Ekspozycja Muzeum Historii Polski
przy ul. Dymińskiej 13 w Warszawie
na działce ewidencyjnej nr 1 obręb 7-01-17 Warszawa-Żoliborz

ETAP III - PROJEKT WYKONAWCZY

Gabłota nr GA.06.10.010

GA.06.10.010

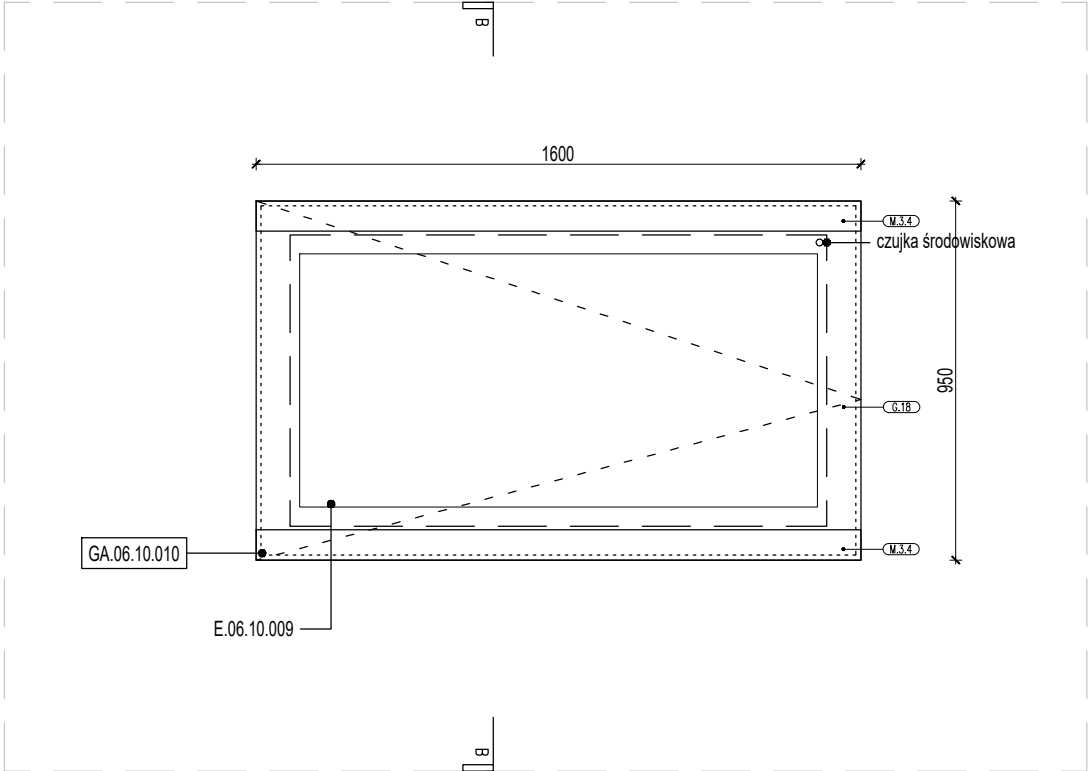
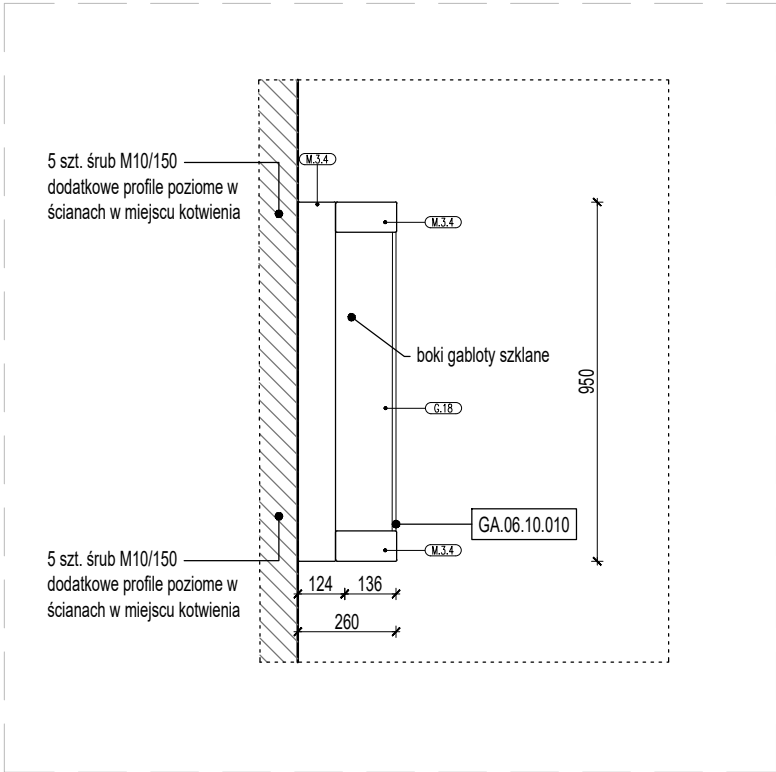
zweryfikowano typ gabloty

podpis techniczny do obiektów w gablocie znajduje się
na ścianie, rozmieszczenie wg. rys. WN.06.06-11_02
